Enquête Publique unique portant sur la demande de déclaration d'Utilité Publique, d'autorisation Loi sur l'Eau, d'autorisation de construire et d'exploiter une canalisation de gaz naturel DN 400 entre les communes d'IFS et de GAVRUS, avec instauration de servitudes d'utilité publique, et de mise en compatibilité des documents d'urbanisme de 6 communes pour le projet GRT gaz "Artère du cotentin II".

Rapport de la commission d'enquête

Président de la commission d'enquête : Marcel VASSELIN
Membres de la commission : Patrick BOITON et Alain BOUGRAT.

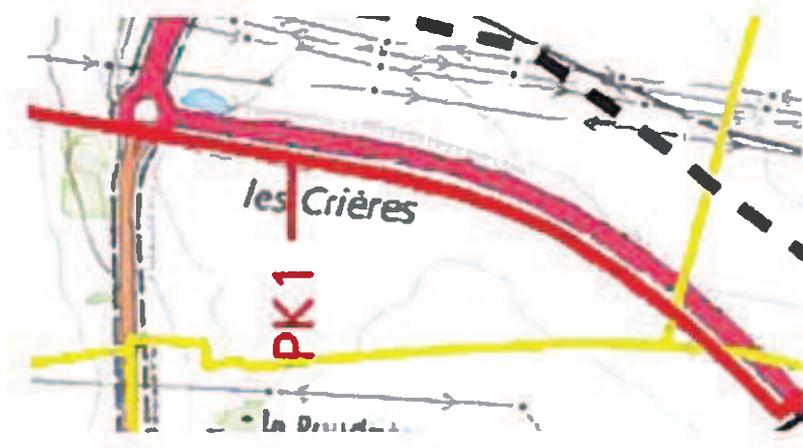
- a) *Que pensez-vous de la localisation de ce corps de bâtiment (ancienne ferme carrée) transformé en immeuble d'habitation d'au moins dix logements (soit environ 30 personnes) à proximité immédiate du tracé de la future canalisation ? Cette configuration ne compromet-elle pas le passage de la canalisation à cet endroit ? Merci de nous rappeler concrètement et au travers de cet exemple, la réglementation en matière de distance des habitations pour la protection de la population.*

- b) *Que pensez-vous du projet d'organisation de la plateforme logistique communiqué par la municipalité et jointe au présent document, et des nouvelles contraintes imposées du fait de la localisation des 3 bassins de décantation et des bretelles poids lourds au nord de la plateforme ?*

- c) *La profondeur des bassins pouvant atteindre 3 à 4 mètres, comment entendez-vous passer la canalisation à cet endroit ? Faut-il, dans ce cas, envisager un passage en sous-cœuvr du franchissement de la RD 562 en provenance d'Iles jusqu'à la traversée du rond-point situé sur la RD 562a ?*

- d) *Que proposez-vous, en sortie de franchissement de la RD 562, en provenance d'Iles, pour maintenir les possibilités d'interventions sur la canalisation (couloir de servitudes) sans empiéter ou remettre en cause les surfaces dédiées aux équipements et aux bâtiments qui sont actées dans le projet d'implantation proposé par EURIVIM au sein de la parcelle ?*

- e) *La plateforme logistique étant appelée à recevoir, à la fois, du personnel travaillant au sein des bâtiments (bureaux et entrepôts pouvant représenter de l'ordre d'une centaine de personnes ?) et de nombreux véhicules de transport, comment entendez-vous vous affranchir des servitudes liées aux zones d'effets et référencées, dans votre mail en SUP1 (145 m), SUP2 et SUP3 (5 m) ?*

Ainsi l'analyse de risque de la situation projetée est acceptable au regard de l'arrêté du 5 mars 2014 et du guide technique réglementaire (GESIP 2008/01). Pour ce qui est des distances d'éloignement entre nos ouvrages et les enjeux humains, il n'existe pas de contrainte spécifique autre que l'analyse du risque au regard de l'étude de dangers. Les seules contraintes d'urbanisme vis-à-vis de nos ouvrages, définies dans la réglementation, portent d'une part sur la prise en compte d'enjeux dans la bande de servitude d'implantation de notre ouvrage et d'autre part sur les IGH et ERP (ayant une occupation de plus de 100 personnes) dans les SUP dites maîtrise de l'urbanisation. Concrètement pour la future canalisation, aucune construction d'une habitation n'est admise dans la bande de servitude d'implantation de 2+6 mètres.

- b) Au préalable, GRTgaz précise qu'il a adapté son tracé en contournant cette parcelle (cf extrait de la carte générale du tracé ci après) de telle manière à faciliter la création de la plateforme logistique alors qu'à l'origine de son projet, GRTgaz envisageait de traverser cette parcelle en « diagonale ».

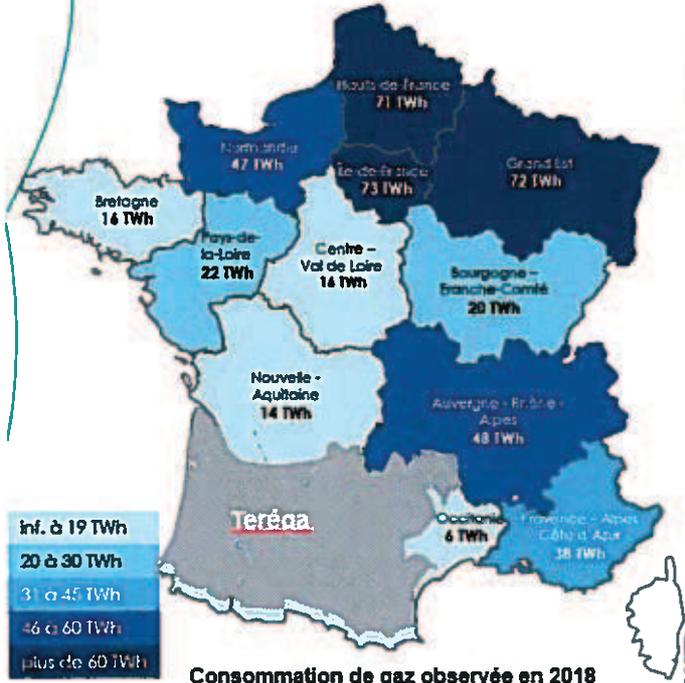
1) Cependant et dans la mesure où ce renforcement de la prestation vise à palier un accroissement de la consommation à l'échelle régionale, pouvez-vous nous expliquer sur quelles bases ont été estimés ces besoins nouveaux ? Pouvez-vous également nous fournir vos estimations en termes de durée susceptible d'être couverte par ce nouvel investissement ?

2) Votre dossier entérine le positionnement minimum de la canalisation à 1 mètre de profondeur. Quels sont les critères physiques qui justifient cette décision ?

En préambule, GRTgaz informe avoir précisé en réponse au commentaire n°3 les modalités de création d'une distribution publique.

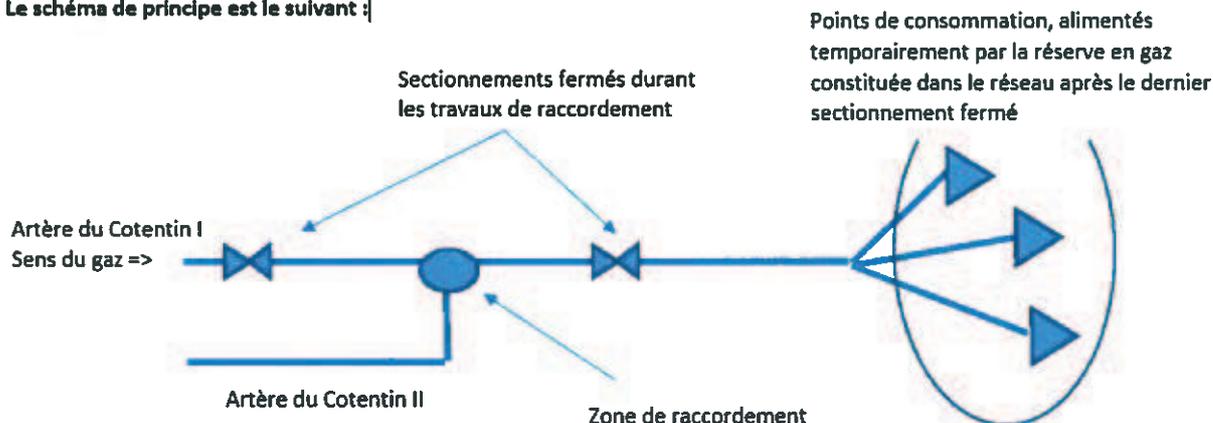
1) Pouvez-vous nous expliquer simplement le processus de raccordement "sécurisé" que vous entendez mettre en place afin de mener, sans risque, cette opération délicate ?

2) Est-il prévu, pour ce type de branchement, des mesures de bouclage des voies de circulation ou d'éloignement des populations avoisinantes durant ce type d'intervention ?
